Verbesserte Tastenbeleuchtung

Betroffene Modelle: EMWG 8604.0

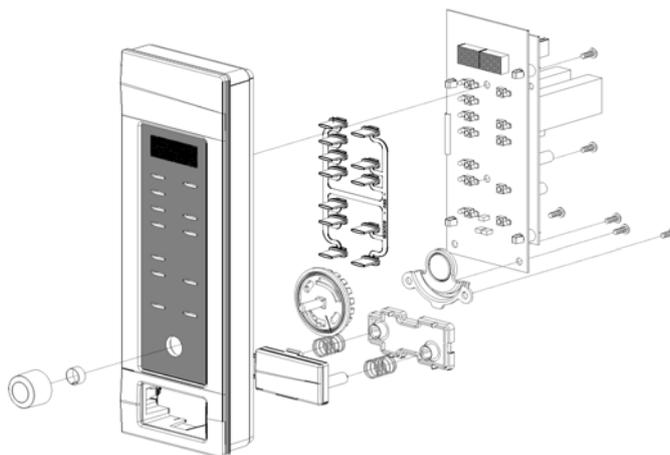
Die LEDs der Tasten sitzen jetzt genau in der vertikalen Mitte, wodurch die Tastenbeleuchtung verbessert wird.

Taste BI III durchsichtig

Taste BI IV durchsichtig ET-Nr. 527765

Taste BI IV ET-Nr. 527765
